COMMISSION TECHNIQUE PERMANENTE

CIRCULAIRE DE SECURITE N° 91

OBJET : Modification de poignée d'ouverture de conteneur secours.

Matériels concernés : Poignées d'ouverture de conteneurs secours des sac harnais ADVANCE de première génération (du n° ADV13 au n° ADV109).

Poignée de secours Avance

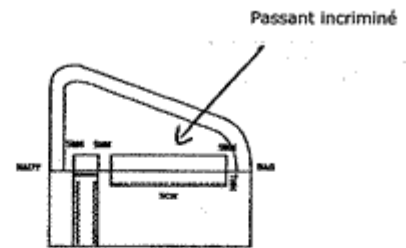
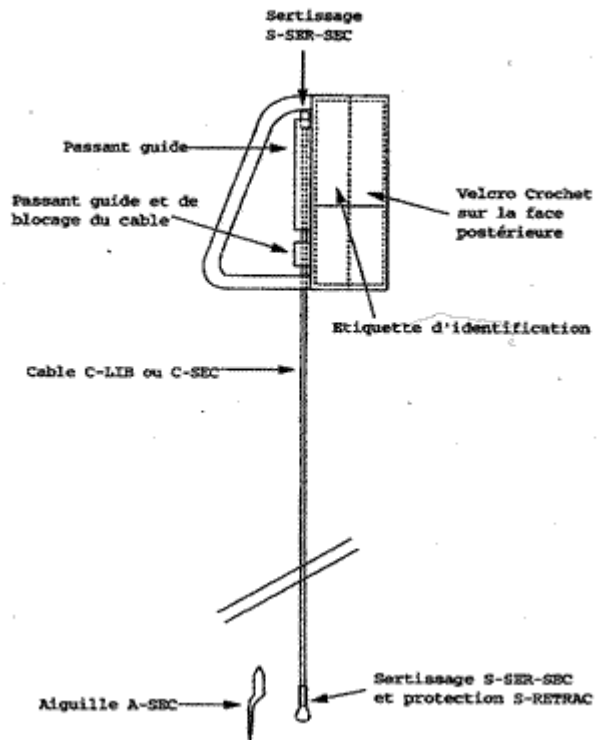
Lors de la remise à plat suivant l'exécution d'un saut de type free fly, la butée sertie à l'extrémité du câble de la poignée d'ouverture du conteneur secours n'a pu cheminer correctement dans son passant de protection (passant guide) et a été retenue par celui-ci. La tension alors exercée sur le câble lors de l'étirement de l'ensemble sac-harnais a provoqué l'ouverture intempestive du conteneur de secours (la longueur excédentaire du câble n'ayant pu remplir son office).

- Réduire la longueur de la ganse de protection en supprimant la partie inférieure par une coupe à chaud (fer ou couteau à chaud) de manière à ne laisser qu'une longueur de 1 cm (voir schéma au verso).

- Découdre la ganse de protection et la remplacer par une d'une longueur de 1 cm.

Réduire la longueur du passant A 1 cm en supprimant la partie inférieure par coupe à chaud (partie hachurée)
